**Verslag huishoudelijke elektrische installatie op laagspanning en zeer lage spanning****Algemeen:**

Referentie: 010-20260327-06	Datum controle: 27/03/2026
Keurder: 010

Eigenaar: Onbekend	EAN-code: 541448820056979716
Adres installatie: Hegge 18, 2381 - Weelde	Nummer teller(s): 30943548
	Distributienetbeheerder installatie: Fluvius
Datum uitvoering installatie: <input checked="" type="checkbox"/> Vóór 01/10/1981 <input type="checkbox"/> Tussen 01/10/1981 en 01/06/2020 <input type="checkbox"/> Vanaf 01/06/2020	
Type: <input checked="" type="checkbox"/> Wooneenheid <input type="checkbox"/> Niet-huishoudelijk <input type="checkbox"/> PV <input type="checkbox"/> Batterij <input type="checkbox"/> Laadpaal

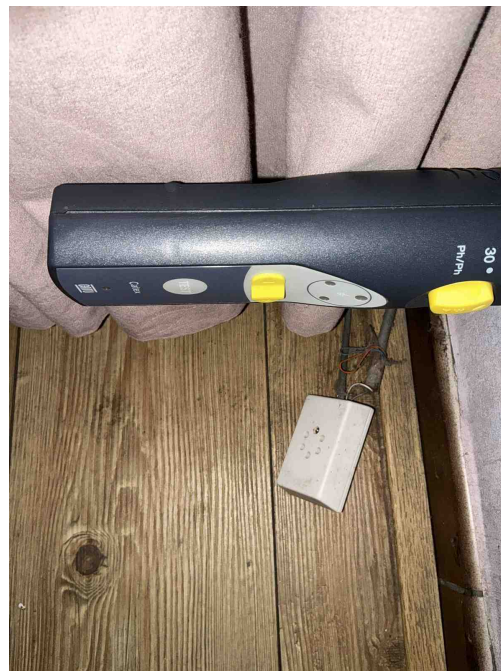
S01 - Het ééndraadsschema ontbreekt (Boek 1: 3.1.2.1).

Opmerking: Algemeen

S06 - De situatieplannen ontbreken (Boek 1: 3.1.2.1).

Opmerking: Algemeen

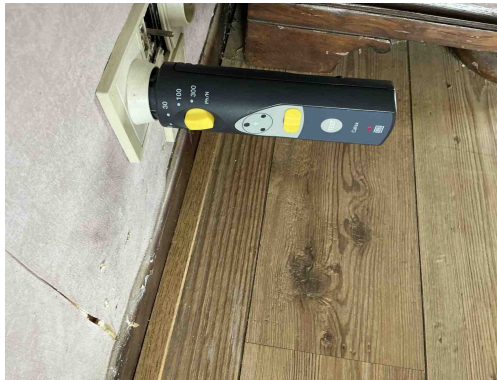
A16 - Er is geen continuïteit van de beschermingsgeleider van de contactdoos (Boek 1: 5.4.3.4).

Opmerking: Oa slaapkamer , living, eetplaats,....

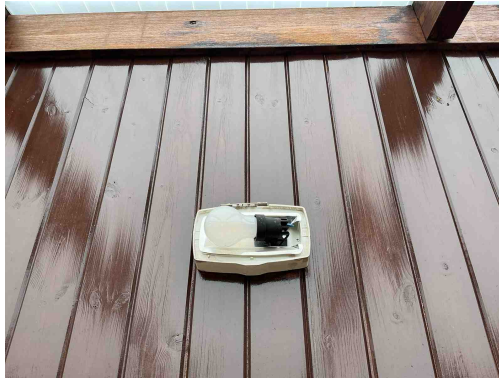
A16 - Er is geen continuïteit van de beschermingsgeleider van de contactdoos (Boek 1: 5.4.3.4).
Opmerking: Oa slaapkamer , living, eetplaats,....

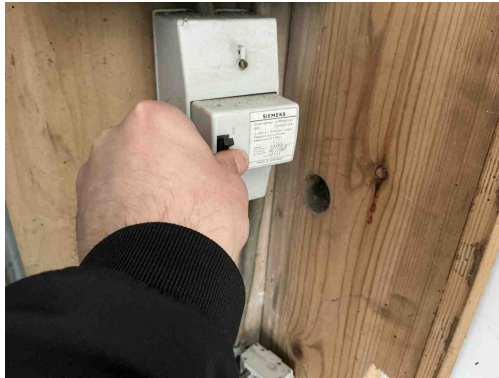
T23 - Het elektrisch materiaal is beschadigd. (Boek 1: 1.4.1.3).
Opmerking: Oa veranda en living

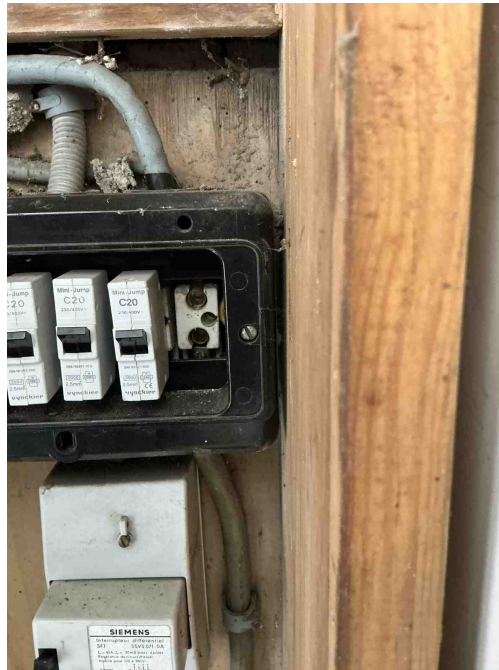
D01 - De differentieelstroominrichting schakelt niet uit na indrukken van de testknop (Boek 1: 5.3.5.3).
Opmerking: Oa bord 1

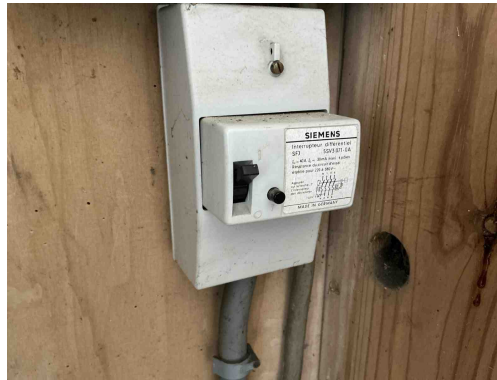
B29 - Het elektrisch verdeelbord in een huishoudelijke ruimte is niet voorzien van een deur (Boek1: 5.3.5.1).

Opmerking: Oa bord 1 en bord 2

B17 - De voedingsspanning is niet op elk bord vermeld (Boek 1: 3.1.3.3).

B18 - Het volgnummer is niet op elk bord vermeld (Boek 1: 3.1.3.3).

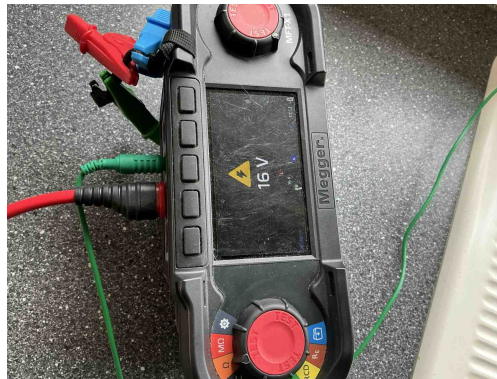
B29 - Het elektrisch verdeelbord in een huishoudelijke ruimte is niet voorzien van een deur (Boek1: 5.3.5.1).
Opmerking: Oa bord 1 en bord 2

B17 - De voedingsspanning is niet op elk bord vermeld (Boek 1: 3.1.3.3).
Opmerking: Oa bord 1 en 2

B18 - Het volgnummer is niet op elk bord vermeld (Boek 1: 3.1.3.3).
Opmerking: Oa bord 1 en 2

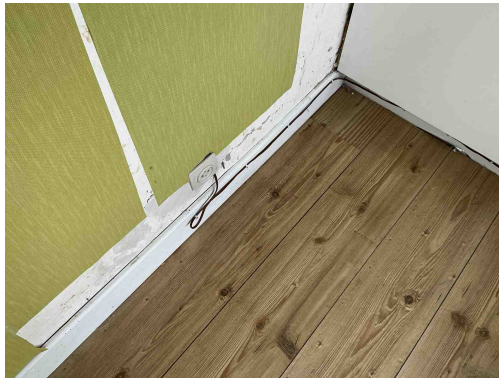
A12 - Het toestel van de klasse I is niet met de beschermingsgeleider verbonden (Boek 1: 5.4.3.6).
Opmerking: Oa dampkap 15 v gemeten op omhulsel

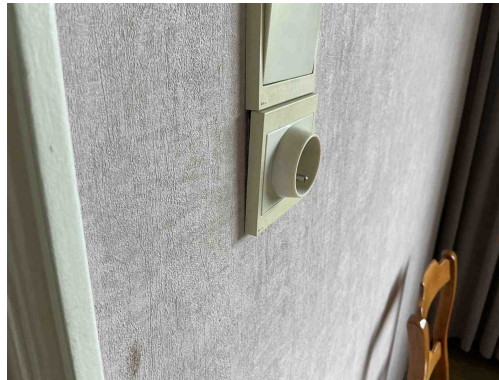
C27 - Het gebruik van geleiders van het type VTLmB (côte-à-côte) is niet toegestaan (Boek 1: 1.4.2.1).

Opmerking: Oa slaapkamer

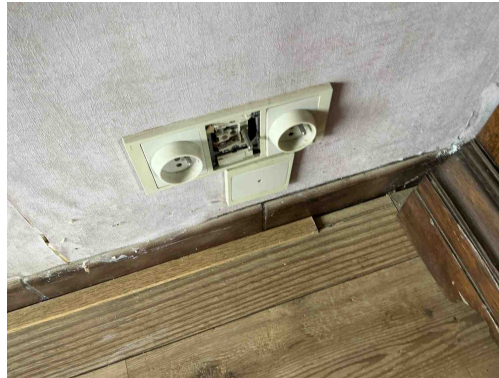
T10 - Bepaalde contactdozen en/of schakelaars zijn niet degelijk bevestigd (Boek 1: 1.4.1.3).
Opmerking: Oa eetplaats

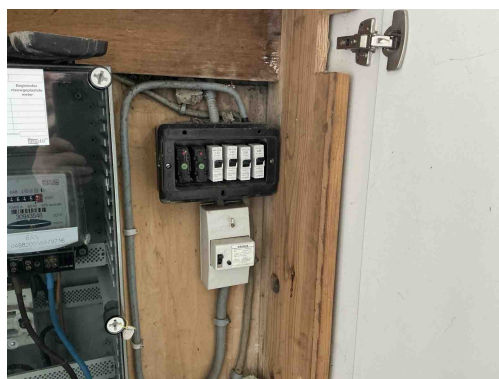
T09 - Bepaalde contactdozen en/of schakelaars zijn beschadigd (Boek 1: 1.4.1.3).
Opmerking: Oa living
